### Zum Obmannamt-Wettbewerb.

Die nachstehende, von unbeteiligter fachmännischer Seite stammende Kritik dieses Wettbewerbes betrifft neben dem Ergebnis hauptsächlich einzelne Programm-Bestimmungen, richtet sich demnach an die Adressen sowohl der ausschreibenden Behörden, Kanton und Stadt, wie auch des Preisgerichtes und zum Teil der Verfasser der prämierten Entwürfe. Da eine gesonderte Rückäusserung aller dieser Interessenten nicht wohl tunlich ist, hat die Redaktion sich entschlossen, nach Rücksprache mit verschiedenen dieser von der Kritik Betroffenen, an ihrer Statt replizierend deren Meinung zusammen zu fassen und in möglichster Kürze hier zum Ausdruck zu bringen, in der Hoffnung, dadurch der Sache am besten zu dienen. Zur Verdeutlichung und zum Beleg für Kritik und Replik veröffentlichten wir hier mit freundlicher Unterstützung der Verfasser einige Pläne und Bilder zu den wegen Programm-Verstosses nicht prämierten Entwürfen Nr. 19 der Architekten Gebr. Pfister (Abb. 1 und 2) und Nr. 36 von Arch. H. Herter (Abb. 3 und 4), sowie des erstprämierten Entwurfs Nr. 18 der Architekten Pflughard & Häfeli (vergl.

## Ideen-Wettbewerb für die Ueberbauung des Obmannamt-Areals in Zürich.

Abb. 5. Draufsicht auf das Modell (1:500) zum erstprämierten Entwurf Nr. 18 (zur Ausführung empfohlen). — Bildmassstab etwa 1:3500.

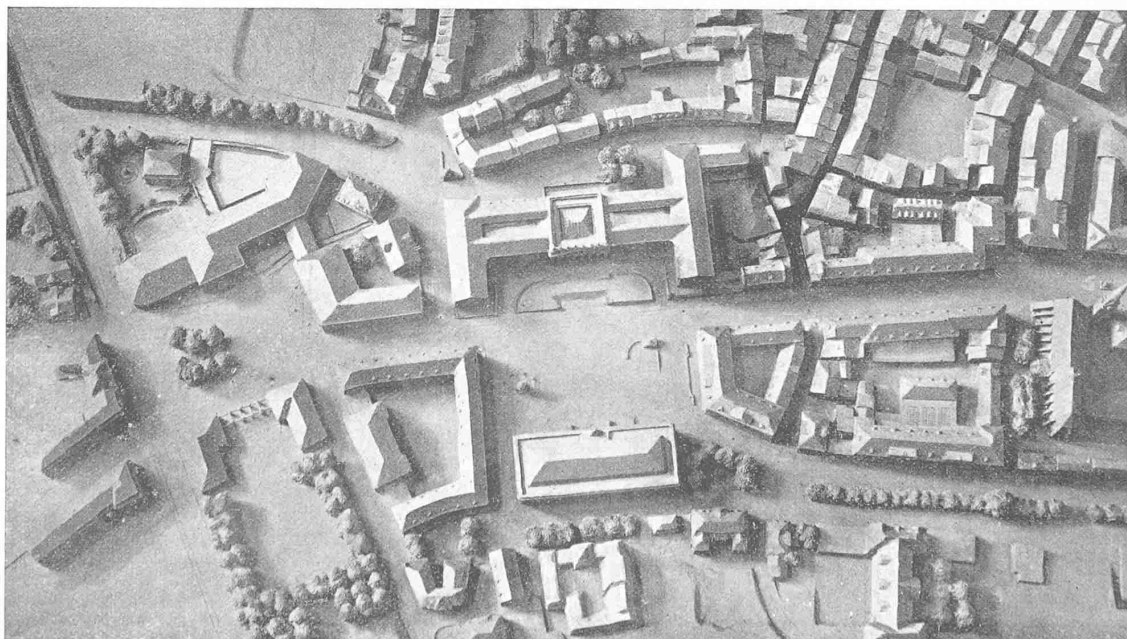
Das Programm des Wettbewerbes und die Programm-Erfüllung, die ersten Preise, scheinen aber zurückzuweichen vor den letzten Konsequenzen. Sie paktieren mit dem noch Vorhandenen, suchen zu retten, was noch zu retten ist, und verschütten dabei die köstlichen Möglichkeiten einer grossen Neuschöpfung.

Was sorgt man so ängstlich für die Erhaltung der kaum zu erhaltenden „Eintracht“, des zum Strassengefüge schief stehenden Landolthauses? Die alten Bauten werden im neuen Zusammenhange doch um ihre beste Wirkung betrogen sein; für das neu Erstehende aber können sie nur Hemmungen bedeuten.<sup>1)</sup>

Wie darf man die beste Seite des Heimplatzes von der Bebauung ausschliessen, einen Verkehrsplatz mit Turnhallen und Abwarthäuschen begrenzen, wo alles nach Gestaltung drängt, und der kostbare Stoff mit zwei grossen Monumentalbauten aufs Mal sich überreichlich anbietet? Wer wird seine Bilder auf den Flur hängen und den Saal leer stehen lassen?

Für die Erfüllung der Programm-Forderung betreffend Seilergraben-Tram gab es zwei Wege: entweder spitz-zulaufende Blöcke und dreieckige Restflächen (z. B. Entwurf Nr. 36), oder die Einschaltung eines Platzes (z. B. Entwurf Nr. 18). (Die Führung des Trams muss aus Betriebsgründen in möglichst flüssiger Linie erfolgen; ein zweimaliges scharfes Abbiegen, wie z. B. in dem Entwurf Nr. 19, ist eine empfindliche Verschlechterung für Bau und Betrieb.) Man hatte also nur die Wahl zwischen diesen beiden Wegen. Ein neuer Platz in unmittelbarer Nähe eines bestehenden ist aus baukünstlerischen Gründen wie auch für den Verkehr im allgemeinen nicht nötig. Es war daher verlockend, wie Bernoulli befürwortet, den Heimplatz zum Hauptplatz auszugestalten, umso mehr, als seine Lage im Gesamtplan der Stadt ihn dazu geeignet erscheinen lässt, wie dies Arch. Herter in seinem nachträglich bearbeiteten Uebersichtsplan (Abbildung 4) veranschaulicht. Indessen erheben sich neben den entgegenstehenden Programm-Forderungen praktischer Natur auch Bedenken künstlerischer Art gegen solche Konzentration, und zwar mit Rücksicht auf die verhältnismässig geringe Baumasse des Kunsthouses, sowie auf seine eigenartige Architektur. Es besteht die Gefahr, dass durch Erweiterung des (als Verkehr-Kreuzungstelle nach Entwurf Nr. 18 durchaus genügenden) Heimplatzes zum monumentalen Hauptplatz, das Kunsthaus seines intimen Reizes beraubt würde, dass durch die, um Bernoullis Ausdruck zu gebrauchen, „überreichliche“ Gestaltung mit zwei weitem Monumentalbauten der baukünstlerische Zweck gar nicht erreicht würde.<sup>1)</sup> Dieses

gewiss ebenso berechnete künstlerische Bedenken war es, das die Verfasser von Nr. 18 mit veranlasste, ihre neuen, grossen Bilder nicht „auf den Flur zu hängen“, sondern im architektonisch einheitlich gestaltbaren neuen Obmannamtplatz einen ihnen angemessenen „Saal“ zu schaffen, als dessen Wandschmuck sie voll zur Geltung kommen können. Dass dabei eine würdige, aber intimere Heimplatz-Gestaltung nicht vergessen werden darf, ist selbstverständlich. Die Verbindung nun der in Entwurf Nr. 18 in hohem Masse erfüllten praktischen Forderungen mit den baukünstlerischen hat das Preisgericht als die lange vergeblich gesuchte Lösung des sehr komplexen Problems empfunden und bezeichnet.

Abb. 2. Modell-Ansicht aus Südwesten zum Entwurf Nr. 19. — Arch. Gebrüder Pfister in Zürich.

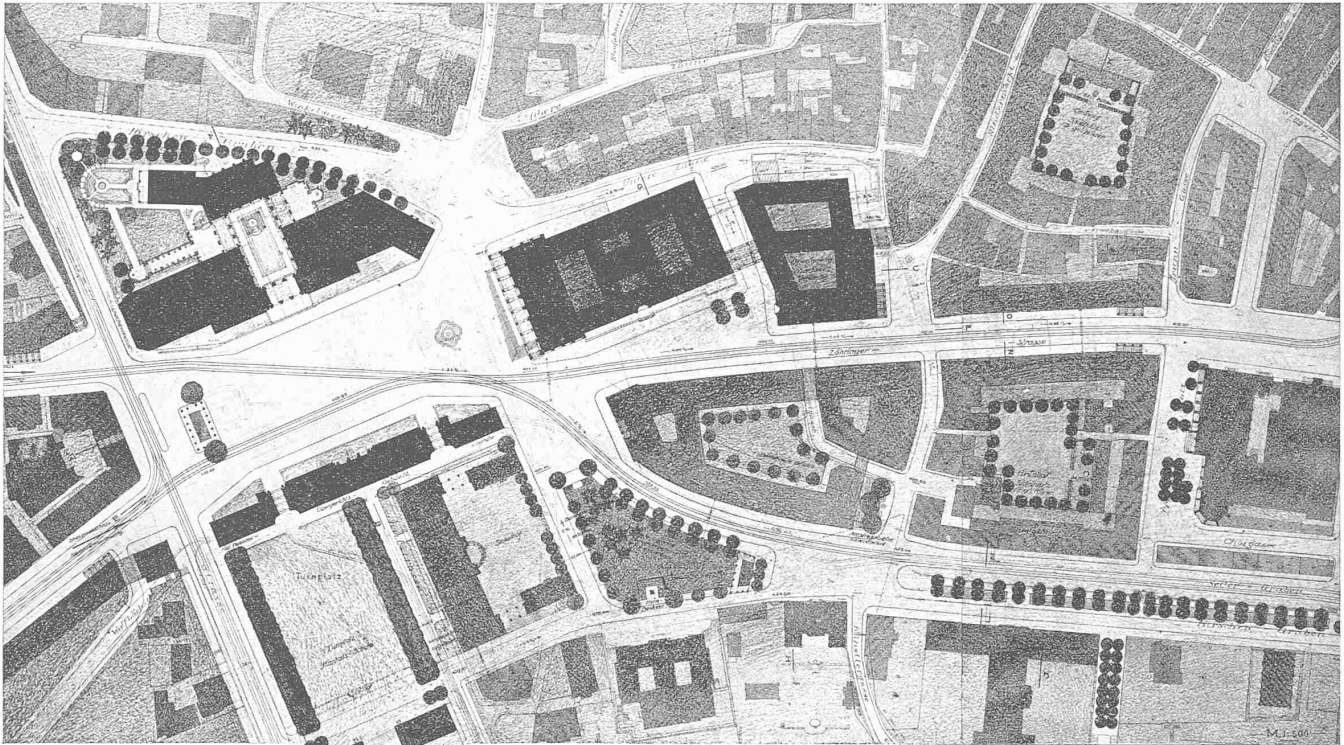
Es will uns scheinen, als ob das Programm dem grossen radikalen Durchbruch nicht gerecht geworden ist, und dass darum dem Resultat etwas Kleines und Aengstliches anhaftet. Der ursprüngliche Gedanke einer Strasse Uraniabrücke-Heimplatz hat von Natur, so will uns scheinen, viel mehr Kraft und Grösse als die nun vorliegenden Resultate uns glauben machen wollen. In den hier beigegebenen Plänen der Entwürfe „Heimplatz-Hauptplatz“ (Nr. 19) und „Der städtebauliche Ausdruck“ (Nr. 36), steckt etwas von der ursprünglichen Gewalt des Gedankens; man merkt,

dass es sich um die Anlage eines neuen Quartiers handelt, um die Regelung neuer Verkehrslinien, um den künstlerischen Ausdruck eines grossen rücksichtslosen Durchbruchs. Die beiden Verfasser haben bewusst das Programm überboten, sich damit ausser Wettbewerb gestellt, aber sie haben damit zum Ideen-Wettbewerb Ideen beigesteuert und die sollte man nicht unter den Tisch wischen.“

Es stehen sich da offensichtlich zwei künstlerische Anschauungen gegenüber. Herrn Prof. Bernoulli und seinen Freunden schwebt als zu erstrebendes Ziel vor Augen die Erneuerung der Stadt im Geiste der regelmässigen, einheitlich-monumentalen Stadtarchitektur Ostendorfs (vergl. Abbildung 2). Die Verfasser des Entwurfs Nr. 18 dagegen wollen die Stadterneuerung nicht durch Revolution, sondern durch Evolution der naturgegebenen Verhältnisse herbei-

Abb. 4. Uebersichtsplan zum (verbesserten) Entwurf Nr. 36 von Arch. H. Herter zur Obmannamt-Ueberbauung. — Masstab 1 : 10 000.

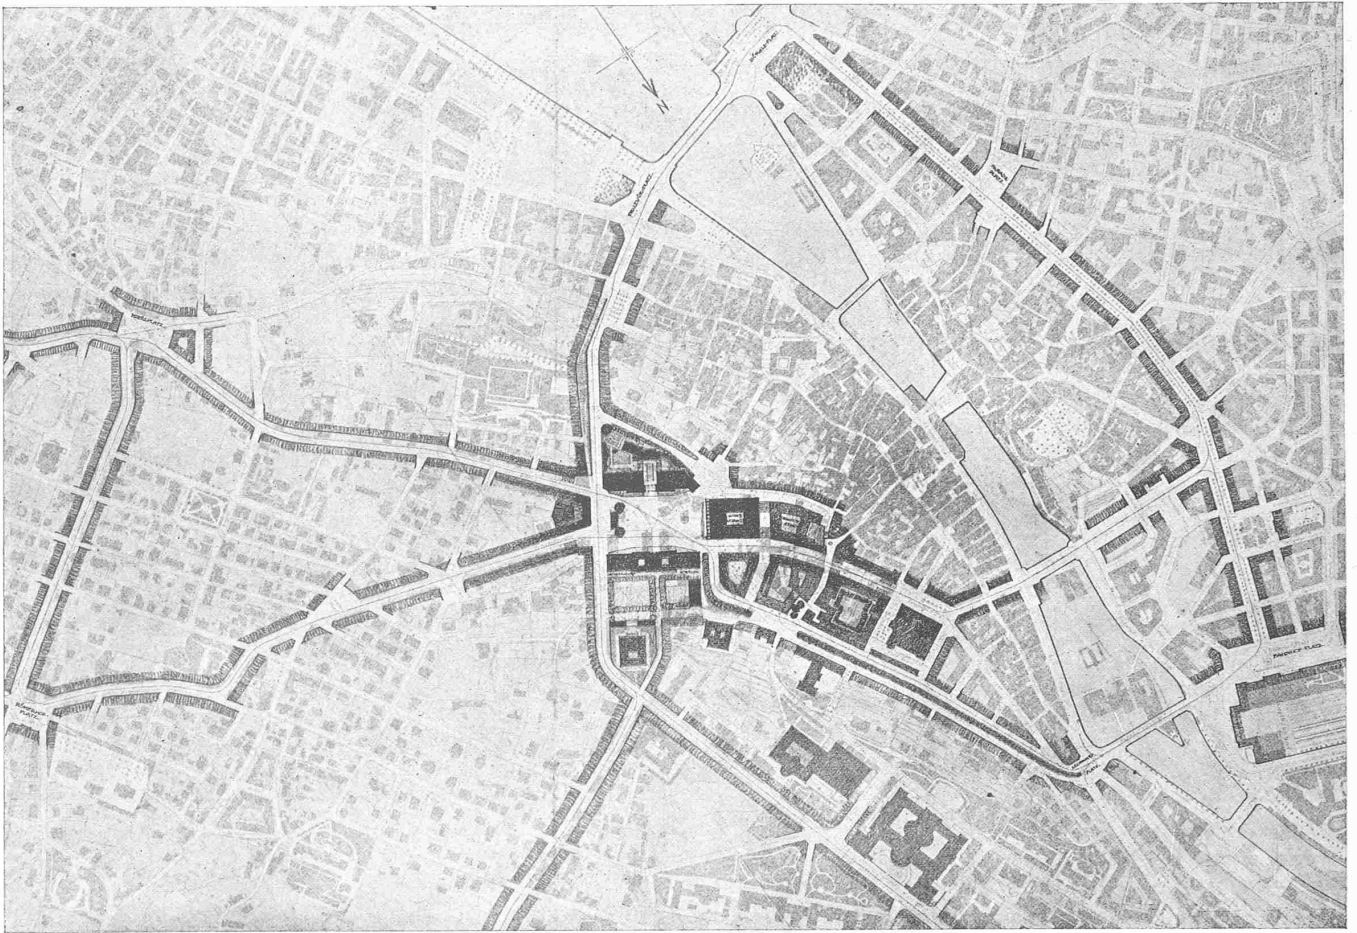
<sup>1)</sup> Man vergleiche auch die Abmessungen des Heimplatzes laut Entwurf Nr. 19 von rund  $150 \times 75$  m, Nr. 36 =  $180 \times 73$  m (laut Abb. 4 =  $170 \times 90$  m) und Nr. 18 =  $105 \times 65$  m mit den Grössen der umliegenden Plätze, die (laut Abb. 4) folgende Masse zeigen: Bahnhofplatz  $180 \times 50$  m, Paradeplatz  $85 \times 50$  m, Bellevueplatz (im Mittel)  $80 \times 50$  m, Kreuzplatz  $80 \times 65$  m und Römerhof  $65 \times 55$  m.
